**Dodatek č. 2 ke smlouvě o dílo č. INV/2023/03
na provedení prací (dále jen „smlouva“)
uzavřená podle § 2586 a násl. zákona č. 89/2012 Sb., ve znění pozdějších předpisů
(dále jen „Občanský zákoník“)**

Smluvní strany se dohodly na následujících změnách Smlouvy o dílo č. **INV/2023/03** uzavřené dne 14.03.2023, ve znění dodatku č. 1 ze dne 12.11.2024, jejímž předmětem je realizace zakázky s názvem „Vybudování skateparku v lokalitě sídliště Za Chlumem, Bílina – III.“ dle

Změnový list č.02

Odůvodnění technického dozoru investora

ZL 2 – zemní práce

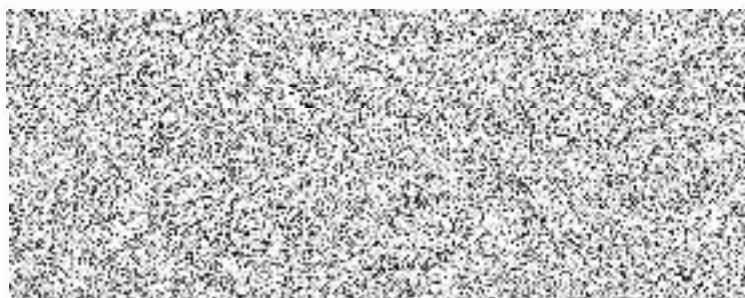
Na základě zaměření geodeta byl specifikován rozsah a kubatura přebytečné zeminy odvezené se stavby Skateparku, Bílina na 1 339,98 m³ (2 545,96t). Množství výkopku ze zaměření bylo indexováno indexem nakypření - 1,1. Deponie výkopku byla průběžně hutněna pojezdem automobilové techniky a kolového nakladače.

Tyto úpravy představují úpravu celkové ceny Díla:

Vícepráce celkem: 732 462, 13 Kč bez DPH
